RELATÓRIO DE AUDITORIA E DIAGNÓSTICO

(Conforme Portaria MTP Nº 4.219, de 20 de dezembro de 2022)

MOSAIC FERTILIZANTES -TAPIRA

NR 12 - SEGURANÇA NO TRABALHO EM MÁQUINAS E EQUIPAMENTOS

VISÃO GERAL DO EQUIPAMENTO	DADOS GERAIS			
	TAG	14.39.01	DESCRIÇÃO	Separador Magnético
	ÁREA	USINA AREA 14	SUBÁREA	SMAI
	DATA DA INSPEÇÃO	06/11/2023	INSPETOR	DIOGO

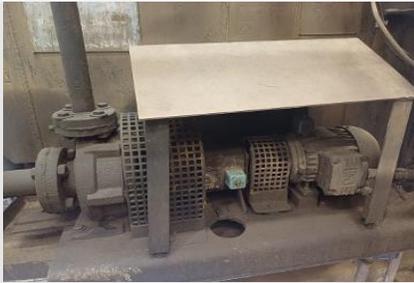
MEIOS DE ACESSO			PROTEÇÕES		
SIM	NÃO	N/A	SIM	NÃO	N/A
	X			X	
Foi verificado pelo inspetor que os meios de acesso não se encontram adequados ao equipamento.			Foi verificado pelo inspetor que as proteções nos equipamentos não estão íntegras.		
Haverá recomendações para possíveis adequações dos meios de acesso no relatório final.			Haverá recomendações para possíveis adequações das proteções nos equipamentos no relatório final.

VISÃO GERAL DO EQUIPAMENTO	DADOS GERAIS			
	TAG	14.39.04	DESCRIÇÃO	Separador Magnético
	ÁREA	USINA AREA 14	SUBÁREA	SMAI
	DATA DA INSPEÇÃO	06/11/2023	INSPETOR	DIOGO

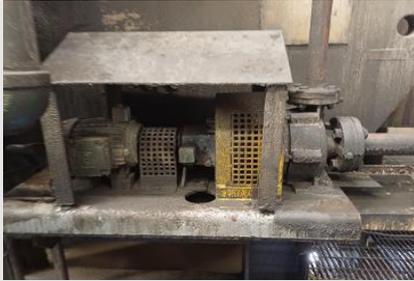
MEIOS DE ACESSO			PROTEÇÕES		
SIM	NÃO	N/A	SIM	NÃO	N/A
	X			X	
Foi verificado pelo inspetor que os meios de acesso não se encontram adequados ao equipamento.			Foi verificado pelo inspetor que as proteções nos equipamentos não estão íntegras.		
Haverá recomendações para possíveis adequações dos meios de acesso no relatório final.			Haverá recomendações para possíveis adequações das proteções nos equipamentos no relatório final.

VISÃO GERAL DO EQUIPAMENTO	DADOS GERAIS			
	TAG	PN 2201 A	DESCRIÇÃO	Peneira
	ÁREA	Acidulação Beneficiamento	SUBÁREA	220
	DATA DA INSPEÇÃO	30/10/2023	INSPETOR	Domingos

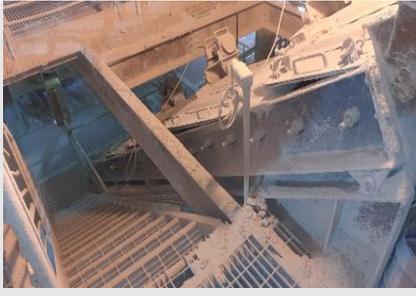
MEIOS DE ACESSO			PROTEÇÕES		
SIM	NÃO	N/A	SIM	NÃO	N/A
	X		X		
Foi verificado pelo inspetor que os meios de acesso não se encontram adequados ao equipamento.			Foi verificado pelo inspetor que as proteções nos equipamentos estão íntegras.		
Haverá recomendações para possíveis adequações dos meios de acesso no relatório final.			No relatório final não haverá recomendações.

VISÃO GERAL DO EQUIPAMENTO	DADOS GERAIS			
	TAG	TP 2214	DESCRIÇÃO	Motor
	ÁREA	Acidulação Beneficiamento	SUBÁREA	220
	DATA DA INSPEÇÃO	27/10/2023	INSPETOR	Domingos

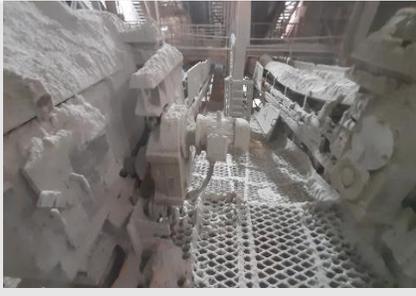
MEIOS DE ACESSO			PROTEÇÕES		
SIM	NÃO	N/A	SIM	NÃO	N/A
	X		X		
Foi verificado pelo inspetor que os meios de acesso não se encontram adequados ao equipamento.			Foi verificado pelo inspetor que as proteções nos equipamentos estão íntegras.		
Haverá recomendações para possíveis adequações dos meios de acesso no relatório final.			No relatório final não haverá recomendações.

VISÃO GERAL DO EQUIPAMENTO	DADOS GERAIS			
	TAG	TP 2224 Desativado	DESCRIÇÃO	Correia Transportadora
	ÁREA	Acidulação Beneficiamento	SUBÁREA	220
	DATA DA INSPEÇÃO	27/10/2023	INSPETOR	Domingos

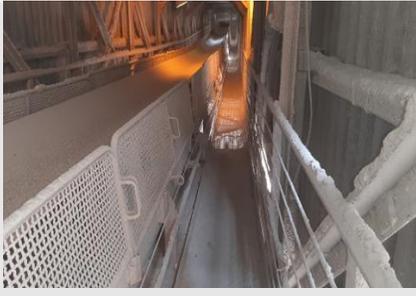
MEIOS DE ACESSO			PROTEÇÕES		
SIM	NÃO	N/A	SIM	NÃO	N/A
	X		X		
Foi verificado pelo inspetor que os meios de acesso não se encontram adequados ao equipamento.			Foi verificado pelo inspetor que as proteções nos equipamentos estão íntegras.		
Haverá recomendações para possíveis adequações dos meios de acesso no relatório final.			No relatório final não haverá recomendações.

VISÃO GERAL DO EQUIPAMENTO	DADOS GERAIS			
	TAG	TP 2602	DESCRIÇÃO	Correia Transportadora
	ÁREA	Acidulação	SUBÁREA	260
	DATA DA INSPEÇÃO	31/10/2023	INSPETOR	DOMINGOS

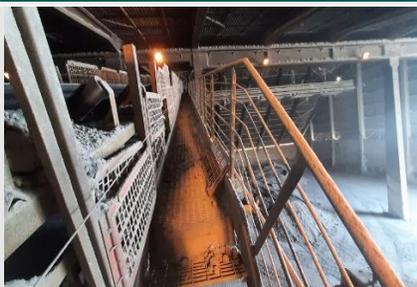
MEIOS DE ACESSO			PROTEÇÕES		
SIM	NÃO	N/A	SIM	NÃO	N/A
	X		X		
Foi verificado pelo inspetor que os meios de acesso não se encontram adequados ao equipamento.			Foi verificado pelo inspetor que as proteções nos equipamentos estão íntegras.		
Haverá recomendações para possíveis adequações dos meios de acesso no relatório final.			No relatório final não haverá recomendações.

VISÃO GERAL DO EQUIPAMENTO	DADOS GERAIS			
	TAG	TP 2603	DESCRIÇÃO	Correia Transportadora
	ÁREA	Acidulação	SUBÁREA	260
	DATA DA INSPEÇÃO	31/10/2023	INSPETOR	DOMINGOS

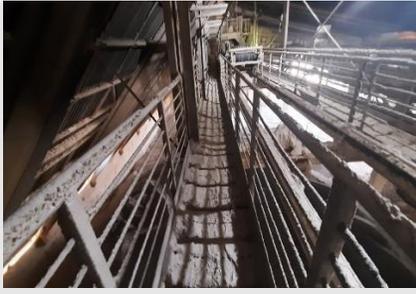
MEIOS DE ACESSO			PROTEÇÕES		
SIM	NÃO	N/A	SIM	NÃO	N/A
	X		X		
Foi verificado pelo inspetor que os meios de acesso não se encontram adequados ao equipamento.			Foi verificado pelo inspetor que as proteções nos equipamentos estão íntegras.		
Háverá recomendações para possíveis adequações dos meios de acesso no relatório final.			No relatório final não háverá recomendações.

VISÃO GERAL DO EQUIPAMENTO	DADOS GERAIS			
	TAG	TP 2604	DESCRIÇÃO	Correia Transportadora
	ÁREA	Acidulação	SUBÁREA	260
	DATA DA INSPEÇÃO	30/10/2023	INSPETOR	DOMINGOS

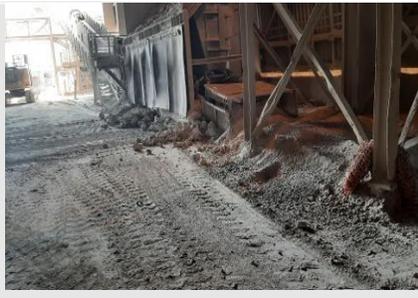
MEIOS DE ACESSO			PROTEÇÕES		
SIM	NÃO	N/A	SIM	NÃO	N/A
	X		X		
Foi verificado pelo inspetor que os meios de acesso não se encontram adequados ao equipamento.			Foi verificado pelo inspetor que as proteções nos equipamentos estão íntegras.		
Haverá recomendações para possíveis adequações dos meios de acesso no relatório final.			No relatório final não haverá recomendações.

VISÃO GERAL DO EQUIPAMENTO	DADOS GERAIS			
	TAG	25T	DESCRIÇÃO	Prensa Hidráulica
	ÁREA	OFICINA	SUBÁREA	SUBCONJUNTO
	DATA DA INSPEÇÃO	08/11/2023	INSPETOR	DIOGO

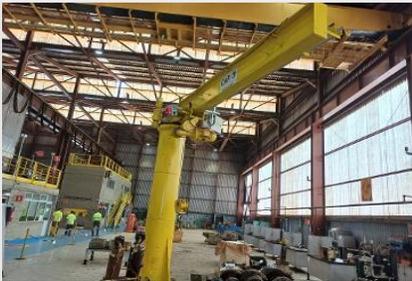
MEIOS DE ACESSO			PROTEÇÕES		
SIM	NÃO	N/A	SIM	NÃO	N/A
	X		X		
Foi verificado pelo inspetor que os meios de acesso não se encontram adequados ao equipamento.			Foi verificado pelo inspetor que as proteções nos equipamentos estão íntegras.		
Haverá recomendações para possíveis adequações dos meios de acesso no relatório final.			No relatório final não haverá recomendações.

VISÃO GERAL DO EQUIPAMENTO	DADOS GERAIS			
	TAG	Chapa Aquecedora 01	DESCRIÇÃO	Chapa Aquecedora
	ÁREA	Planta Piloto	SUBÁREA	P. e D.
	DATA DA INSPEÇÃO	31/10/2023	INSPECTOR	DIOGO

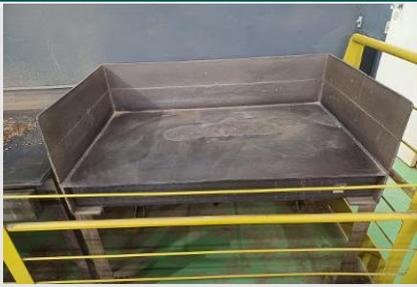
MEIOS DE ACESSO			PROTEÇÕES		
SIM	NÃO	N/A	SIM	NÃO	N/A
	X			X	
Foi verificado pelo inspetor que os meios de acesso não se encontram adequados ao equipamento.			Foi verificado pelo inspetor que as proteções nos equipamentos não estão íntegras.		
Haverá recomendações para possíveis adequações dos meios de acesso no relatório final.			Haverá recomendações para possíveis adequações das proteções nos equipamentos no relatório final.

VISÃO GERAL DO EQUIPAMENTO	DADOS GERAIS			
	TAG	Moinho 01	DESCRIÇÃO	Moinho
	ÁREA	Planta Piloto	SUBÁREA	Laboratório mineral
	DATA DA INSPEÇÃO	01/11/2023	INSPETOR	DIOGO

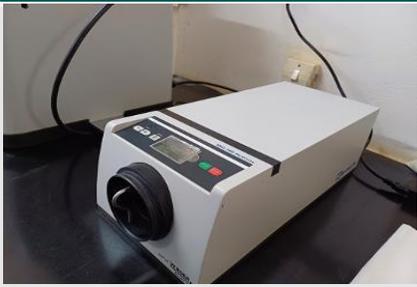
MEIOS DE ACESSO			PROTEÇÕES		
SIM	NÃO	N/A	SIM	NÃO	N/A
	X		X		
Foi verificado pelo inspetor que os meios de acesso não se encontram adequados ao equipamento.			Foi verificado pelo inspetor que as proteções nos equipamentos estão íntegras.		
Haverá recomendações para possíveis adequações dos meios de acesso no relatório final.			No relatório final não haverá recomendações.
